## INA INFO TECHNIQUE

# Bras tendeur réf. 533 0075 30

Utiliser impérativement les vis de la longueur indiquée

Photo : À droite, l'ancienne version / à gauche, la nouvelle version

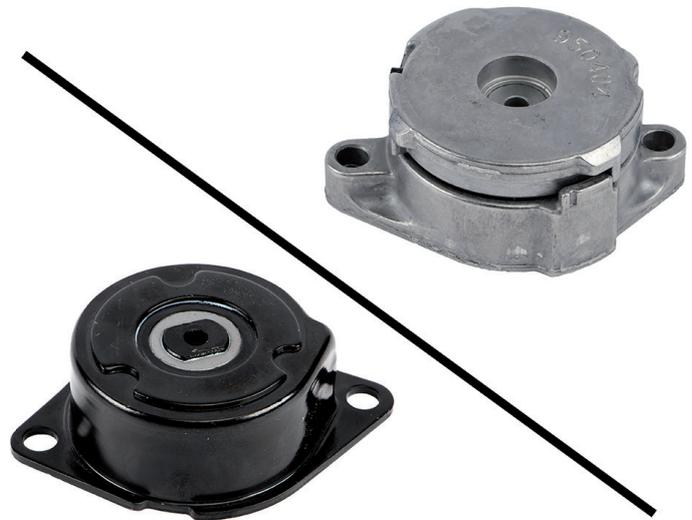
Dans le cadre du développement permanent de nos produits, nous avons modifié le bras tendeur réf. 533 0075 30. Pour être montée correctement, la nouvelle version requiert des vis plus courtes. Les vis M8x35 ont été remplacées par des vis M8x22.

Cette information technique montre la différence d'aspect entre l'ancienne version (fig. à droite) et la nouvelle version (fig. à gauche).

Pour monter correctement le nouveau bras tendeur réf. 533 0075 30, il est impératif d'utiliser exclusivement des vis M8x22 !
